Mission régionale d'autorité environnementale

**Avis délibéré de la Mission régionale d'autorité environnementale
de Nouvelle-Aquitaine
sur le projet de mise en compatibilité par déclaration de projet du
plan local d'urbanisme (PLU) de Durance (47) porté par la
communauté de communes des Coteaux et Landes de Gascogne
relatif à la réalisation d'un parc photovoltaïque au sol au lieu-dit
« Terreneuve ».**

N° MRAe : 2021ANA31

Figure n°2 : localisation du site Natura 2000 Vallée de l'Avance (en vert sur la carte) sur la commune de Durance (source géoportail)

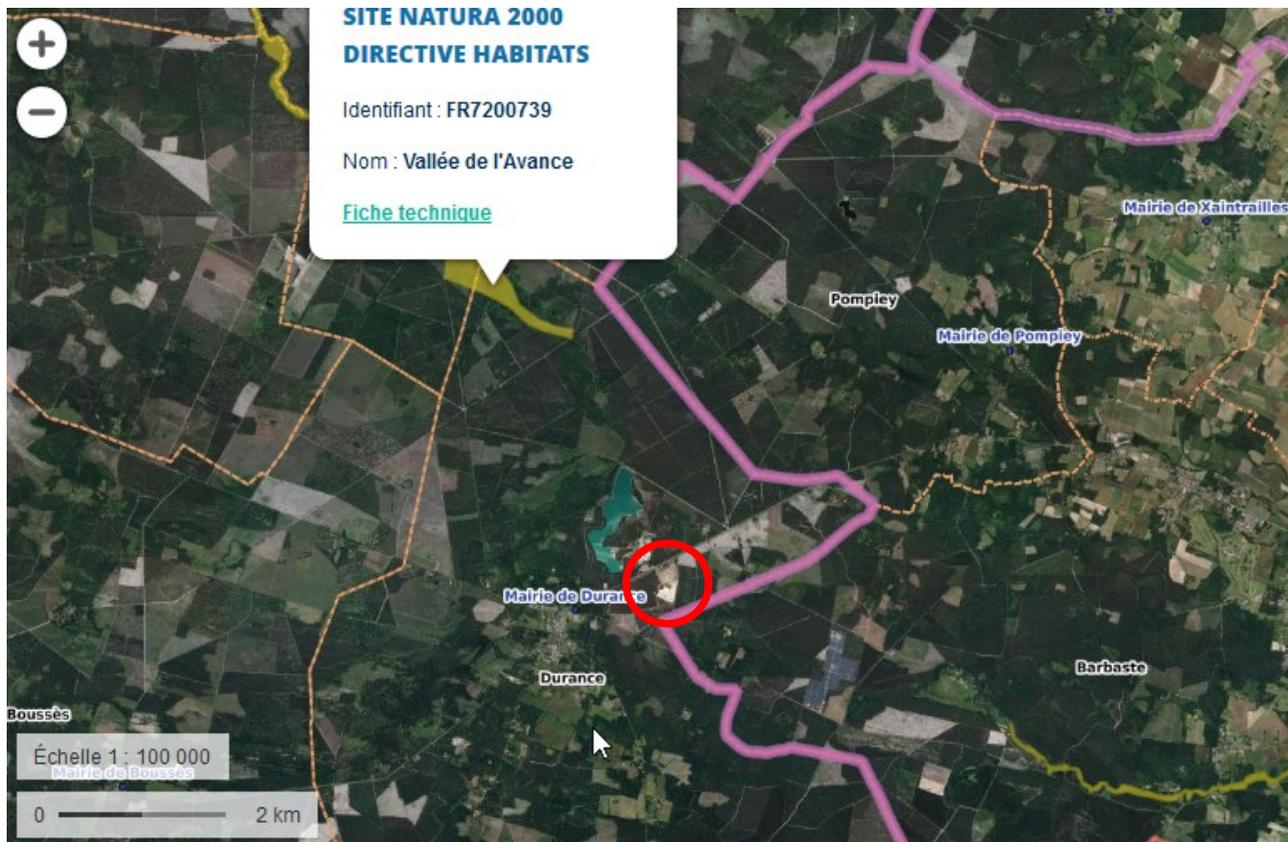
En raison de la présence sur la commune du site Natura 2000 *Vallée de l'Avance* au titre de la directive Habitats-Faune-Flore au nord de la commune et à 2,7 km du site de projet (figure n°2), la mise en compatibilité du PLU est soumise à évaluation environnementale.

La MRAe relève que le dossier ne comporte pas de localisation des sites Natura 2000 et recommande d'introduire une cartographie de ces sites.

Figure n°3 : zonages graphiques avant (PLU opposable) et après mise en compatibilité (source : plan de zonage) et plan de masse d'implantation des panneaux photovoltaïques du projet (source : notice explicative p.36)

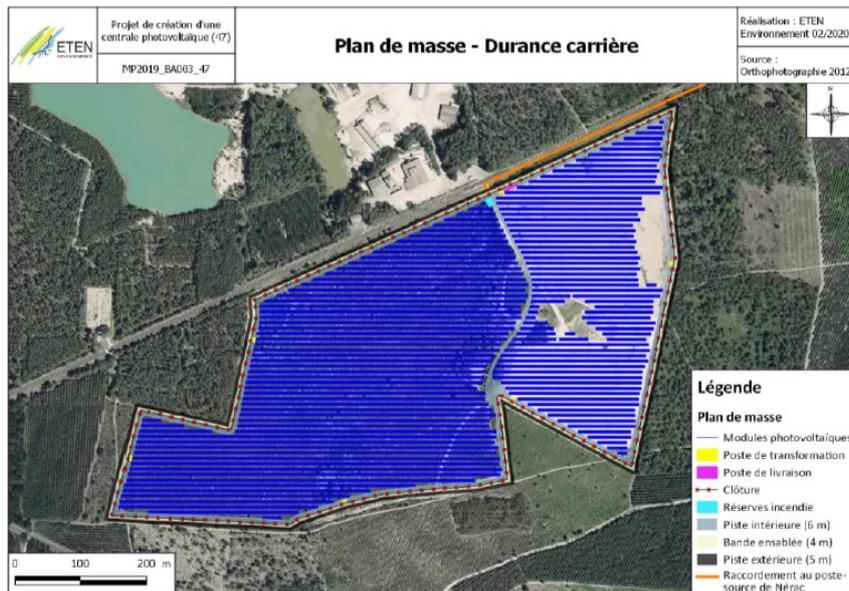
Actuellement, la totalité de la zone est classée en zone naturelle N et dans une emprise des richesses des sols et sous-sols (figure n°3) qui n'autorisent pas, selon le dossier, l'installation d'un parc photovoltaïque. Le classement de ce site en secteur Nph a pour but d'autoriser cette activité².

Par ailleurs, la mise en compatibilité prévoit de maintenir deux enclaves en zone naturelle N qui ont pour objectif, selon le dossier, de préserver les zones humides identifiées lors de l'étude d'impact.

Le projet de mise en compatibilité prévoit l'évitement d'une partie des zones humides présentes dans le périmètre du site par leur maintien en zone N. La MRAe estime que ce classement ne garantit aucunement la protection nécessaire de ces milieux étant donné qu'il permet certains travaux tels que les affouillements du sol. Par ailleurs, la MRAe relève que seule la moitié de la surface des zones humides identifiées fait l'objet d'un classement en secteur N.

La MRAe estime qu'en l'état, la mise en compatibilité ne garantit pas la préservation de la zone humide identifiée et ne répond pas à cet égard aux mesures du schéma directeur d'aménagement et de gestion des eaux (SDAGE) Adour-Garonne 2016-2021 approuvé par l'arrêté du 1^{er} décembre 2015.

La MRAe estime nécessaire d'apporter la démonstration de la prise en compte de l'ensemble de la zone humide identifiée et de choisir un classement spécifique permettant de répondre à l'objectif de protection nécessaire associé à son statut.

Figure n°4 : carte des centrales photovoltaïques réalisées ou en projet (notice explicative page 46)

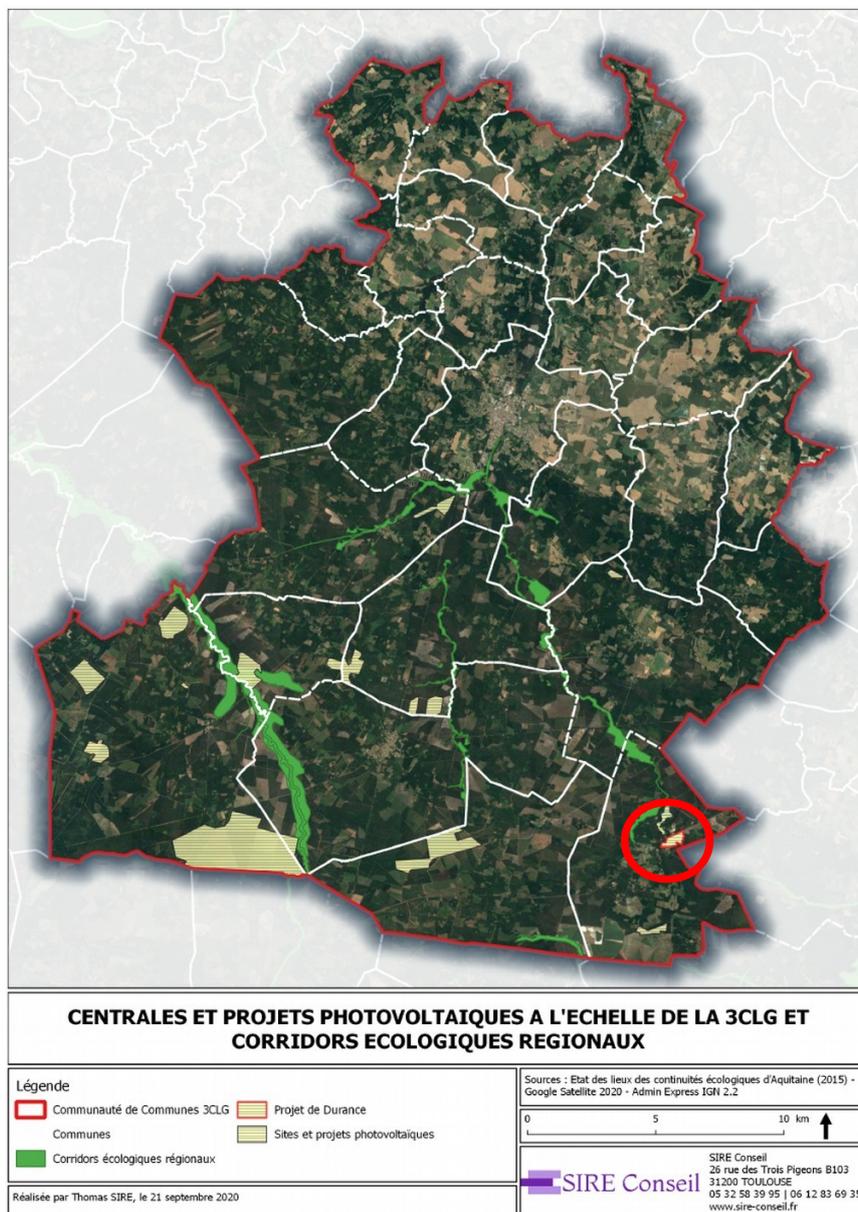
Le plan de zonage du PLU de Durance fait apparaître un secteur Nph, déjà existant au sud de la commune, ainsi qu'un plan d'eau à proximité immédiate du site (au nord) qui fait l'objet d'un projet de centrale photovoltaïque flottante⁴. Le dossier dresse un état des lieux des centrales et projets photovoltaïques (figure n°4) sans toutefois fournir les potentialités foncières en milieu artificialisé, notamment les surfaces au sol et en toiture disponibles.

La MRAe estime qu'en l'état du dossier présenté, l'impossibilité d'une installation photovoltaïque sur un foncier déjà artificialisé et la cohérence de la mise en compatibilité du PLU avec le SRADDET⁵ ne sont pas démontrées.

La MRAe recommande de compléter l'état des lieux de la consommation foncière à usage énergétique et les potentialités de développement permettant d'appréhender le choix d'un parc photovoltaïque au sol sur ce site. La MRAe recommande, pour assurer la prise en compte du SRADDET, de questionner le choix du site et ses dimensions.

Figure n°5 : Localisation de la zone humide et synthèse des enjeux écologiques du site (notice explicative pages 37 et 40)

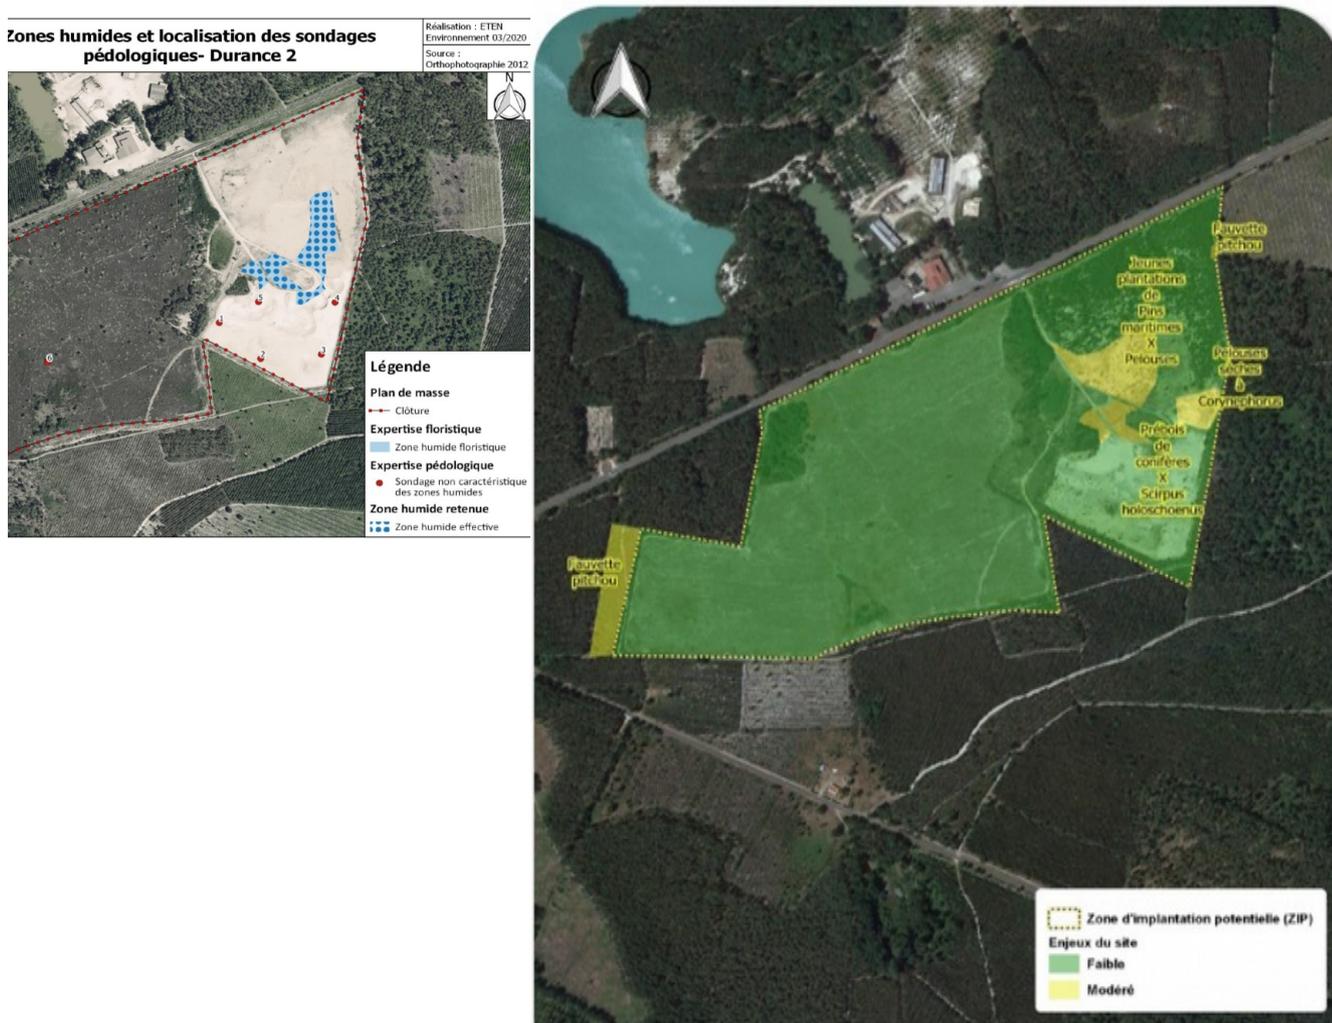
Seize habitats naturels différents (dont une partie est présentée en figure n°5) ont été répertoriés, notamment une zone humide à l'est du site et des Landes sèches européennes en bordure du chemin d'accès (habitat associé au site Natura 2000 *Vallée de l'Avance*) qui présentent un état de conservation altéré. Cet état de conservation résulte notamment d'une mise à nu du substrat (coupe rase) dans sa partie ouest et de l'exploitation de l'ancienne zone d'extraction. Le dossier ne décrit pas l'ensemble des habitats rencontrés et ne donne pas non plus toutes les informations expliquant la morphologie du secteur anciennement exploité comme carrière. En particulier, il n'indique pas si l'ancienne carrière a fait l'objet d'une remise en état du site et/ou, comme déjà évoqué dans l'avis relatif au projet, d'une autorisation de défrichement.

La MRAe considère que la richesse du patrimoine naturel du site (figure n°5) montre l'intensité des relations fonctionnelles entre les milieux, qui devrait être étayée par une analyse plus précise de la trame verte et bleue (TVB). Cette analyse apparaît à l'échelle de l'intercommunalité mais ne prend pas en compte les relations avec les secteurs proches hors intercommunalité à l'est et au sud du site. De plus, elle ne prend en compte que les corridors écologiques identifiés à l'échelle régionale, alors qu'il conviendrait de préciser localement les habitats en connexion avec ces derniers notamment les boisements, haies, fossés et cours d'eau.

La MRAe estime nécessaire d'apporter des éléments complémentaires d'explication sur ces habitats, en précisant notamment les dispositions prévues dans le cadre de la remise en état du site en fin d'exploitation de la carrière et en joignant la demande d'autorisation prévue au titre du défrichement des parcelles forestières.

La MRAe recommande de justifier l'absence d'incidences du projet de mise en compatibilité sur les sites Natura 2000 *Vallée de l'Avance* dans la commune de Durance et *La Gélise* dans la commune voisine de Barbaste. Cette analyse doit s'appuyer sur un examen de la trame verte et bleue déclinée plus finement, à l'échelle de la commune et du projet.
